Advies Sociale Veiligheid

* Definitief Ontwerp
Koppelgebied Zeist, fase 2

Amsterdam, maart 1993
Van Dijk, Van Soomen en Partners
J.E. Bruinink
H.J. Korthals Altes

Afbeelding 1

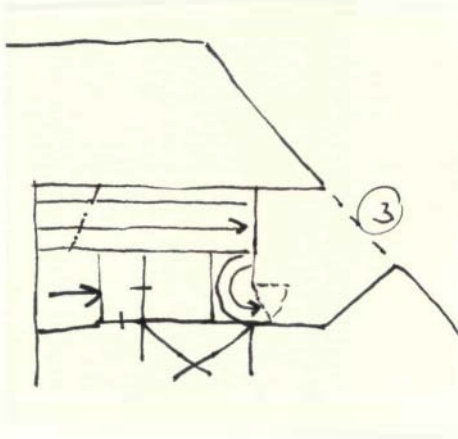
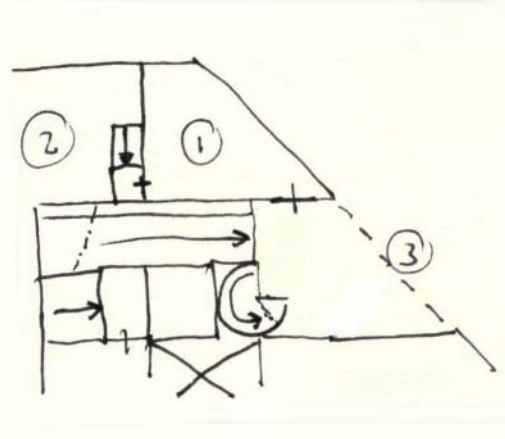
Wanneer uitgegaan wordt van bewaking, dan dient er een ruimte voor de beheerder van de fietsenstalling te komen. Deze ruimte zou zowel in het souterrain gecreëerd kunnen worden als op begane grondniveau (1300 - p)¹. Afbeelding 1 in de bijlage geeft een suggestie voor een beheerdersruimte op begane grondniveau. Het beheer van een fietsenstalling met 200 plaatsen is sec niet rendabel. Een combinatiestalling (bijvoorbeeld met werk-/reparatieplaats) biedt meer mogelijkheden. In het meest ideale geval zou een fietsenwinkel in het corridorblok het beheer van de fietsenstalling op zich kunnen nemen².

De entree tot de fietsenstalling bevindt zich niet centraal in het koppelgebied. Dat is op zich niet erg, mits een goede bewegwijzering naar de fietsenstalling en een duidelijke herkenbare entreepartij deze excentrische ligging compenseren. De entreepartij tot de fietsenstalling (alsmede de toegang tot de ruimte van de marktmeester) ligt teruggetrokken ten opzichte van de gevelwand en wordt naar buiten toe vernauwd door een uitspringende hoek van de 'ronde' winkel. Het verdient voorkeur de uitspringende hoek te laten vervallen en de nis 's avonds af te sluiten ter hoogte van de gevelwand.

- de entree van de openbare, bewaakte fietsenstalling in het Corridorblok ontdoen van de inspringende hoek van de 'ronde' winkel;
- de hal in het souterrain van het Dwarsblok/Diagonaalblok wordt overzichtelijker

Afbeelding 2

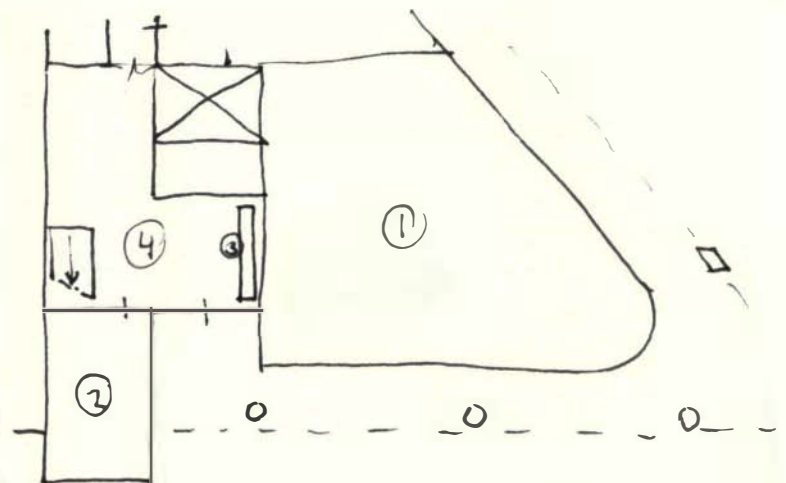
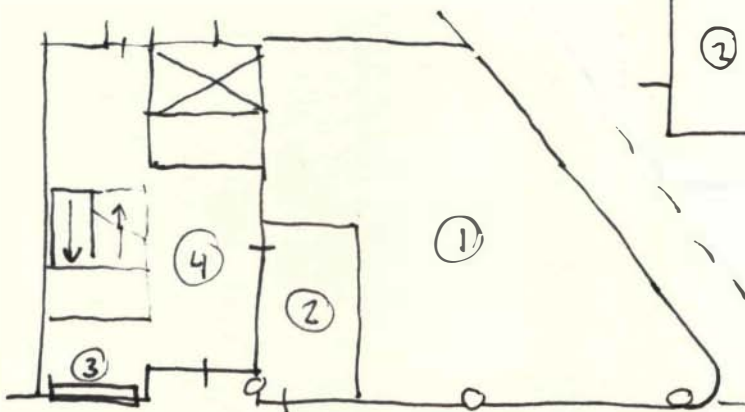
Corridorblok: de entreehal is nog steeds klein, heeft een openbare voorhal met postkasten en de wachtruimte voor de lift is niet goed zichtbaar. Een aan de entreehal 'vastgeplakte' containerruimte is daar voor een groot deel debet aan. De situatie rond de entreehal kan worden verbeterd door de containerruimte te verplaatsen naar de andere zijde. Dit gaat ten koste van winkelruimte, maar door de winkel aan de straatkant (Weeshuislaan) uit te bouwen (waardoor droogloop verdwijnt⁴) wordt de verloren ruimte meer dan teruggewonnen. De entreehal kan nu vergroot worden richting straatkant, waardoor doorwerppostkasten (tot max 1,5 meter; daarboven glas) mogelijk zijn en een openbare voorhal overbodig wordt. Wanneer de trap een 'open karakter' krijgt (zicht tussen de treden mogelijk), wordt tevens de wachtruimte voor de lift vanaf de straatkant beter zichtbaar. Afbeelding 2 in de bijlage geeft de geschetste situatie weer.

- verbeteren van de entreehal van het Dwarsblok/Diagonaalblok, Corridorblok en Ovaalblok. Dit houdt voor alle drie de blokken in het aanbrengen van doorwerppostkasten. Daarnaast kan de entreehal van het Corridorblok nog een stuk overzichtelijker worden vormgegeven (zie afbeelding 2 in bijlage);
- alle buitendeuren (op begane grondniveau) van de diverse nooduitgangen dienen massief te zijn (niet in de fabriek al doorboord en later van een blinde sluitplaat voorzien), met een paniekontgrendeling aan de binnenzijde of beter een bedieningsknop achter glas (zie paragraaf 3 onder Corridorblok).
